## 泊発電所

地盤(敷地の地質・地質構造)に関するコメント回答  
(Hm2段丘堆積物の堆積年代に関する検討方針の変更)

平成30年2月2日  
北海道電力株式会社

## (参考) 敷地に認められる断層模式図

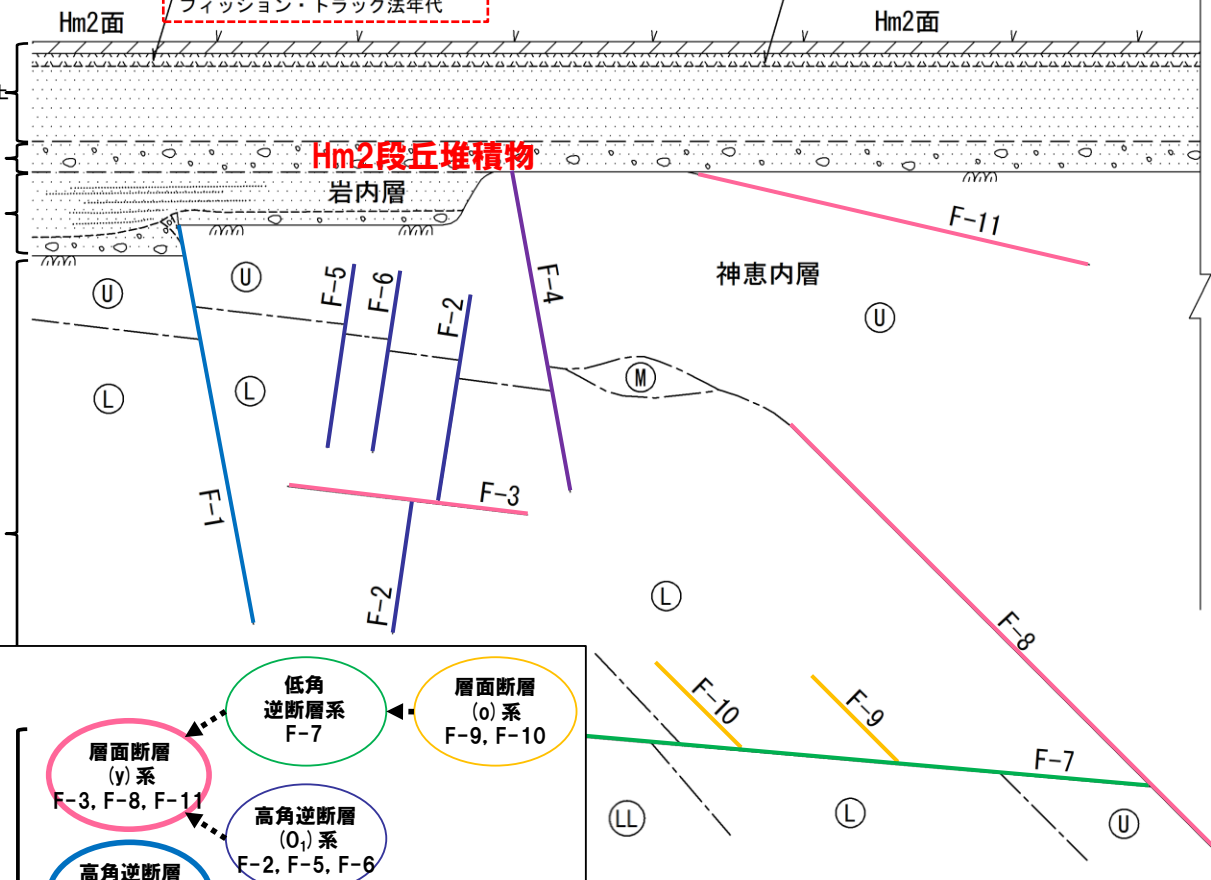
※2 既往調査における火山灰年代値については、精度が十分ではないことから、今後、Hm2段丘堆積物の堆積年代に関する評価には用いない。

検討方針変更前 (H29.12.8審査会合)

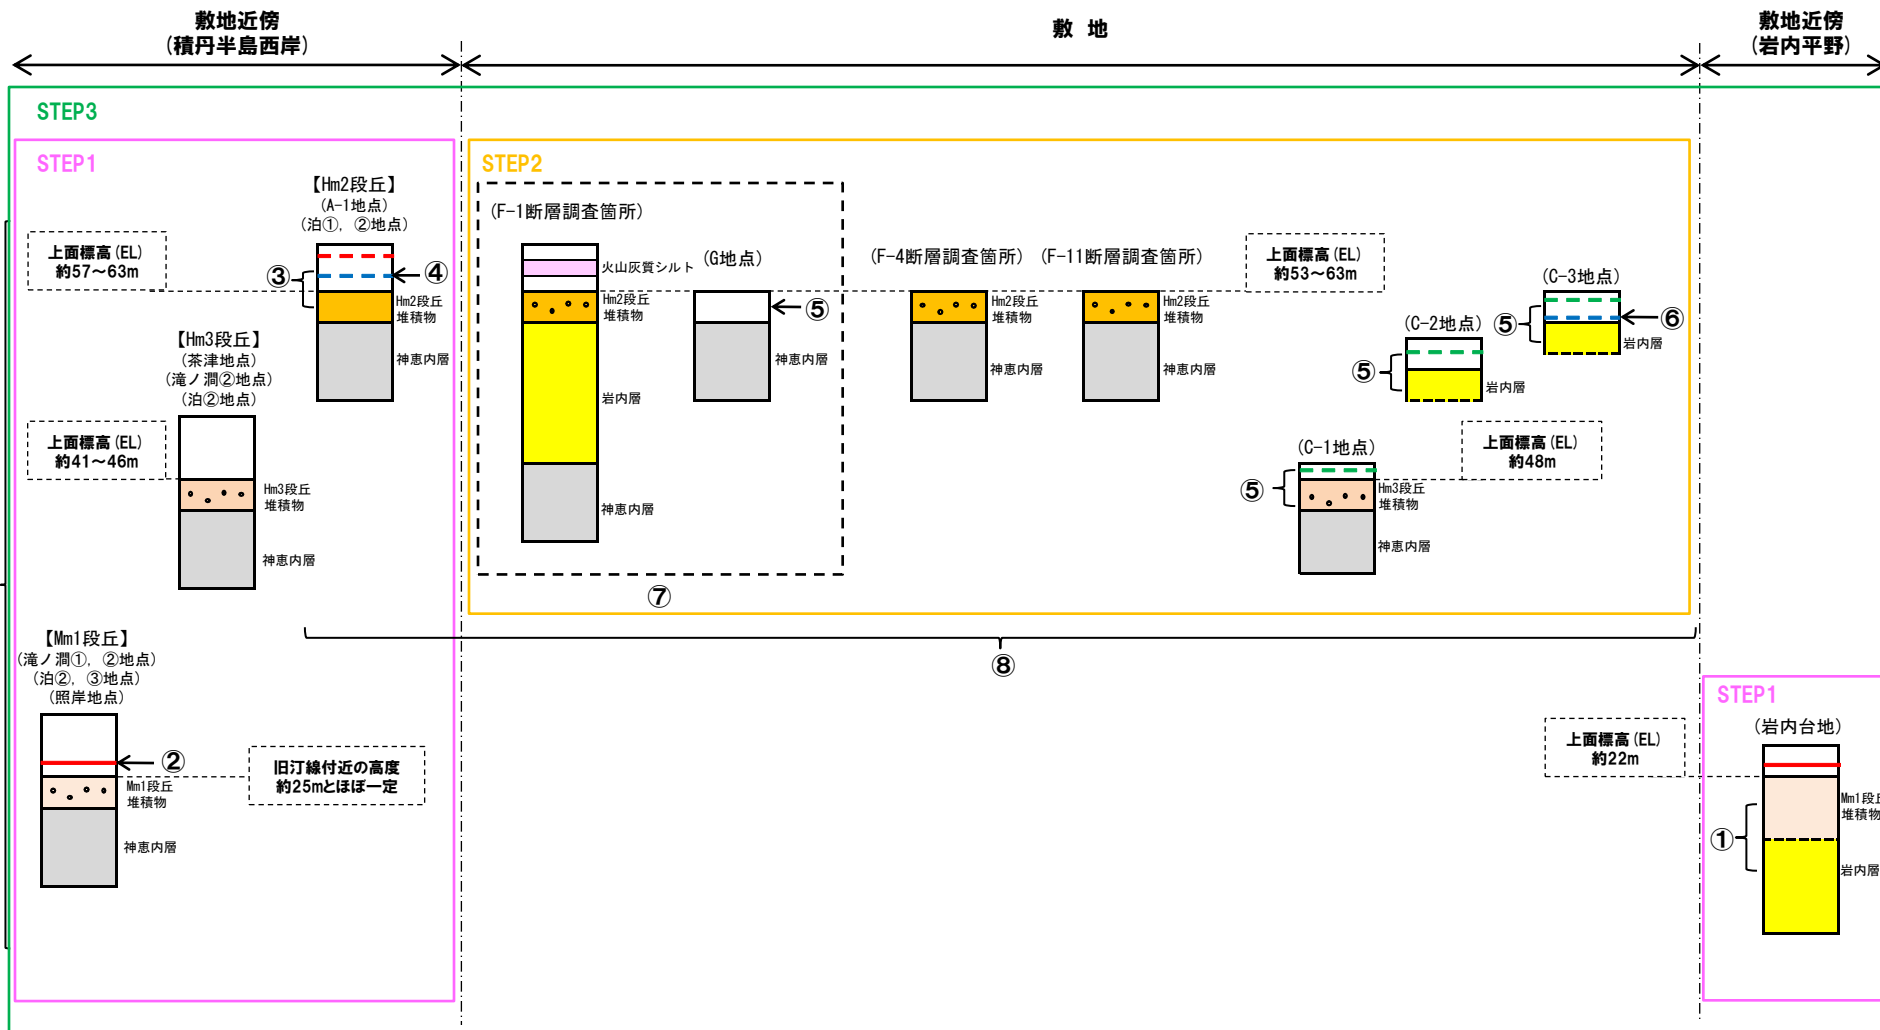
⑤	(敷地) 段丘堆積物、被覆層及び岩内層の地層区分の明確化	粒度分析、硬度測定、帯磁率測定及びOSL年代測定の結果から、地層区分を明確化する。	C地点 G地点	(粒度分析・硬度測定・帯磁率測定) ⇒ 現在分析・測定実施中 (OSL年代測定:C地点) ⇒ 試料採取済、現在測定実施中									【H29.12.8審査会合】 段丘堆積物、岩内層及び陸成層の地層区分について、設定根拠となるデータを示し、その妥当性を説明すること。
⑥	(敷地) 対象火山灰の年代値の補強	対象火山灰の確認箇所において、フィッシュトラック法年代測定を実施し、年代値を取得する。	C地点	(FT年代測定) ※工程変更 ⇒ 試料採取済、現在測定実施中									【H29.3.10審査会合】 敷地における火山灰の年代値について、新規地点の火山灰調査も含め、補強を行うこと。
⑦	(敷地) F-1断面開削調査箇所と同一地形単元であるG地点との関係性について、基盤の連続性、基盤高度、段丘堆積物上面標高等の観点から検討する。	-	-										【H29.12.8審査会合】 F-1断面開削調査箇所はHm2段丘面とHm3段丘面の中間に位置しているが、F-1断面開削調査箇所と認められる段丘堆積物をHm2段丘堆積物として根拠を体系的に示すこと。
⑧	(敷地及び敷地近傍) 表土下位に認められるシルト層中の火山灰分布状況の差異の整理	表土下位に認められるシルト層中の火山灰分布状況の差異について、既往調査結果及び追加火山灰調査結果を整理する。	-										【H29.12.8審査会合】 表土下位に認められるシルト層について、調査箇所によって火山灰分布状況が異なることから、この差異について整理を行うこと。
⑨	(敷地及び敷地近傍) 地形発達環境を考慮した段丘高度の確認	文献レビューに基づく海水準変動及びMm1段丘高度から推定した隆起速度を考慮した場合の高位段丘高度の整合性について検討する。	-										【H29.12.8審査会合】 敷地及び敷地近傍の段丘高度について、海水準変動及び隆起速度を踏まえた段丘高度との整合性を確認すること。

※A地点及びC地点におけるフィッシュトラック法年代測定については、測定に時間を要していることから、H29.12.8審査会合時から工程を変更している。
